Европейская экономическая комиссия

**Всемирный форум для согласования правил
в области транспортных средств**

**Правила № 129 ООН (усовершенствованные
детские удерживающие системы)****Предложение по дополнению 5 к поправкам серии 03
к Правилам № 129 ООН (усовершенствованные
детские удерживающие системы)****Представлено экспертом от Европейской ассоциации поставщиков
автомобильных деталей***

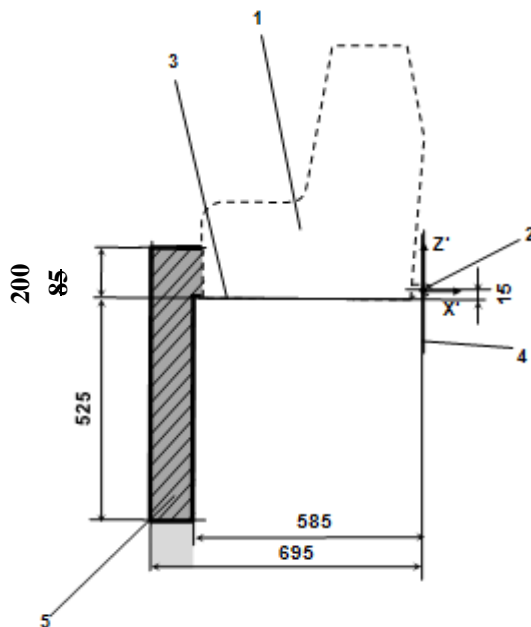
Пункт 6.3.5.1 изменить следующим образом:

«6.3.5.1 Геометрические требования к опоре и ступне опоры

Опора, включая ее крепление к детской усовершенствованной удерживающей системе, и ступня опоры должны полностью вписываться в оценочный объем пространства для установки опоры (см. также рис. 1 и 2 в приложении 19 к настоящим Правилам), который определяется следующим образом:

- a) по ширине: двумя плоскостями, параллельными плоскости $X'-Z'$ и разнесенными на расстояние 200 мм, с центром в точке отсчета;
- b) по длине: двумя плоскостями, параллельными плоскости $Z'-Y'$ и расположенными на расстоянии 585 мм и 695 мм впереди точки отсчета по оси X' ;
- c) по высоте: плоскостью, параллельной плоскости $X'-Y'$, расположенной на расстоянии ~~70~~ **185** мм выше точки отсчета и перпендикулярной плоскости $X'-Y'$. Жесткие нерегулируемые элементы опоры не должны выступать за плоскость, параллельную плоскости $X'-Y'$, расположенную на расстоянии 285 мм ниже точки отсчета и перпендикулярную плоскости $X'-Y'$.

Опора может выступать за пределы оценочного объема пространства для опоры при условии, что она остается в пределах объема соответствующей ДУС».

«Рис. 1

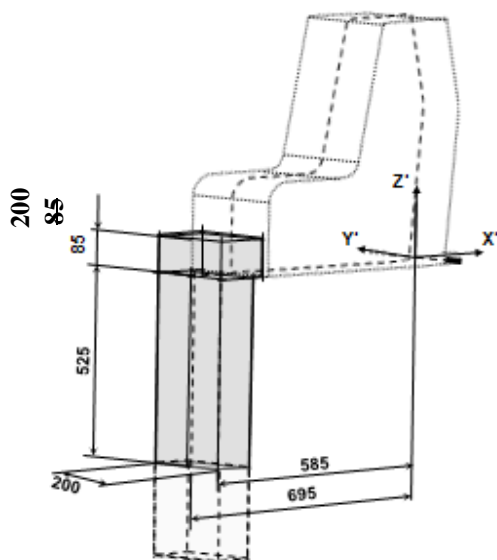
Приложение 19, рис. 1 изменить следующим образом:

1. Фиксирующее приспособление детского удерживающего устройства (ФПДУУ).
2. Стержень нижних креплений ISOFIX.
3. Плоскость, образуемая нижней поверхностью ФПДУУ, которая параллельна плоскости $X'-Y'$ в системе координат и проходит ниже ее на 15 мм.
4. Плоскость $Z'-Y'$ в системе координат.
5. Верхняя часть оценочного объема пространства для опоры, показывающая размерные ограничения в направлениях X' и Y' , верхний предел по высоте в направлении Z' , а также нижний предел по высоте в направлении Z' для жестких элементов опоры, которые не регулируются в направлении Z' .

«Рис. 2

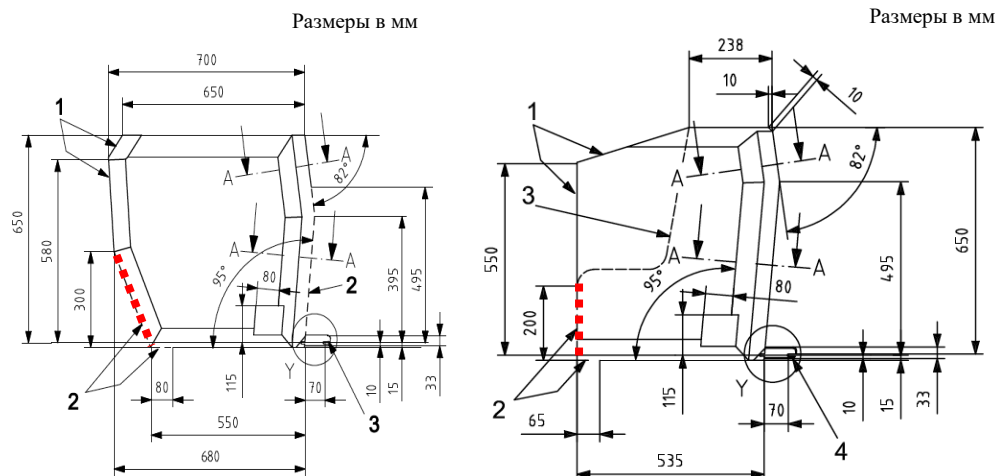
Приложение 19, рис. 2 изменить следующим образом:
